保安規定変更認可申請と使用変更許可の対比表（南地区・使用施設）

図13 放射性廃液系図

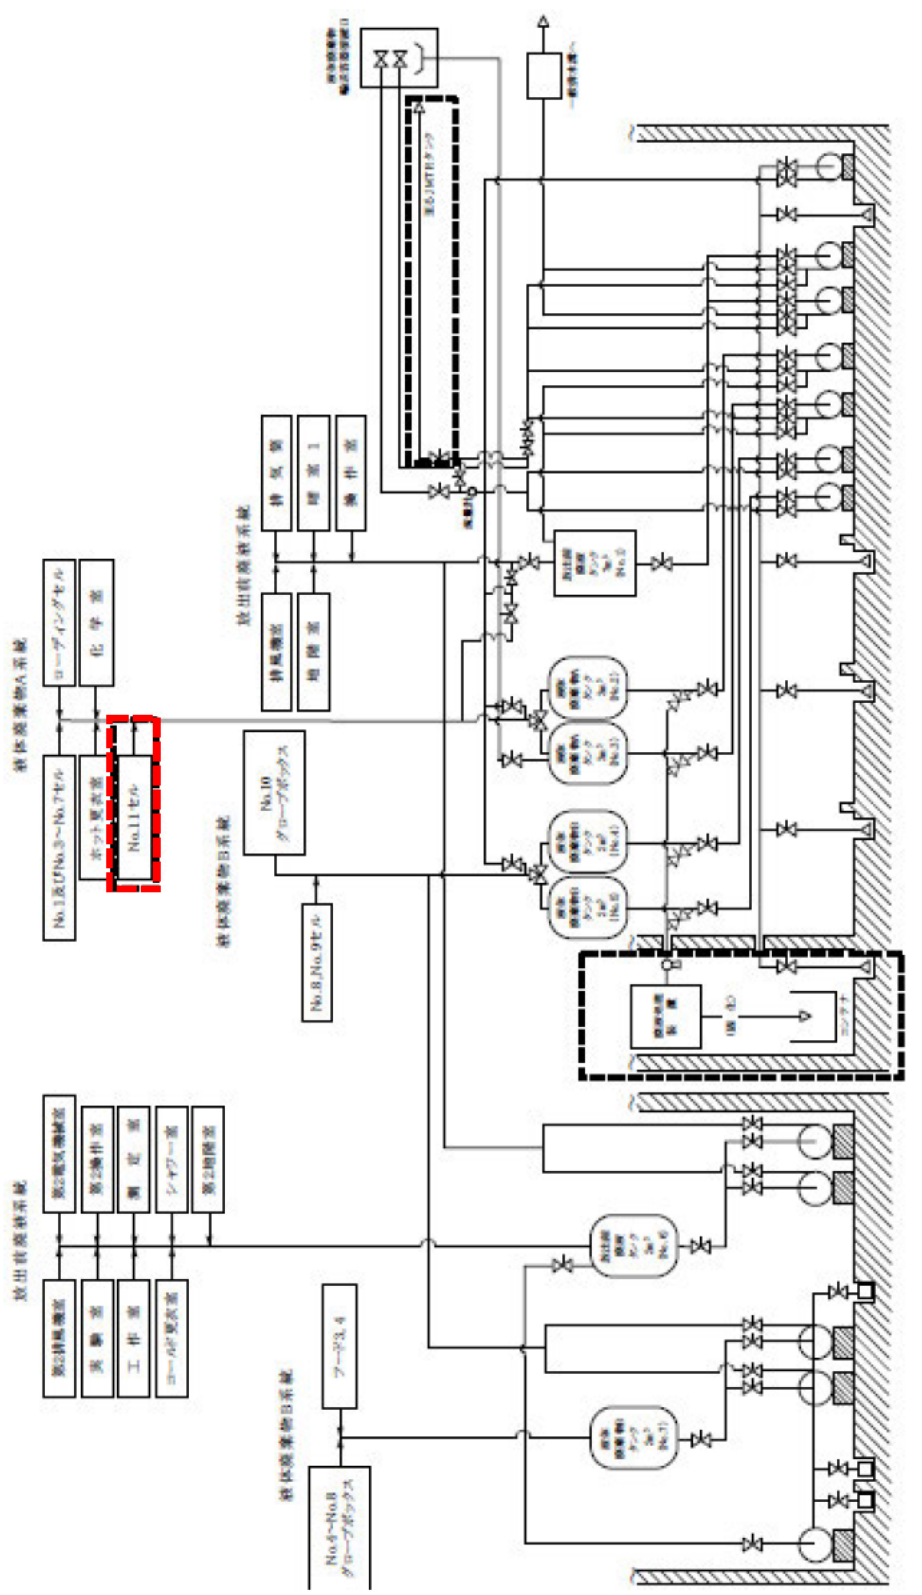
保安規定変更申請			使用変更許可	説明
別表第32 各施設の廃液タンクにおける発生元の分類 (第56条、第57条)				
施設	廃液タンク	発生元		
AGF	放出前廃液タンク	手洗、暗室排水、床排水、排気筒雨水	【施設番号1：照射燃料試験施設変更許可申請書】	
	液体廃棄物Aタンク	No.1、No.3～No.7セル、ローディングセルの床排水、ホット更衣室、化学室の手洗及び床排水、 No.11セル内排水		
	液体廃棄物Bタンク	No.8、No.9セルの床排水、グローブボックス及びフード内排水		
FMF	既設液体廃棄物Aタンク	1階、3階、地下1階、地下2階の手洗及び床排水		<ul style="list-style-type: none"> 使用変更許可申請の許可（令和4年6月16日付け）に基づき、使用が終了した No. 11 セルからの排水に関する記載の削除であり、許可書との齟齬はない。
	増設液体廃棄物Bタンク	第2除染セル、第2キャスクコリダ、第2キャスク保管室の床排水、地下2階の手洗及び床排水		
WDF	放出前廃液貯槽	ポンプ冷却水、蒸発缶スチーム排水		
	液体廃棄物A貯槽 α廃液貯槽	手洗、暗室排水、床排水、蒸発缶凝縮水 αセル、βセル、αホール、キャスク除染室の床排水及び機器ドレン、地下1階の手洗及び機器ドレン		
JWTF	液体廃棄物A受入タンク	高速実験炉「常陽」とその附属施設、FMF、WDF、洗濯設備、蒸気ドレンピット、手洗		
	液体廃棄物B受入タンク	高速実験炉「常陽」とその附属施設、FMF、ドレンサンプタンク、洗浄廃液受入タンク、液体廃棄物A受入タンク		
	廃液移送タンク ドレンサンプタンク	液体廃棄物A受入タンク、廃液凝縮水 床ドレン、機器ドレン		
	蒸気ドレンピット	蒸気ドレン		
IRAF	貯留タンク	手洗、暗室排水、床排水
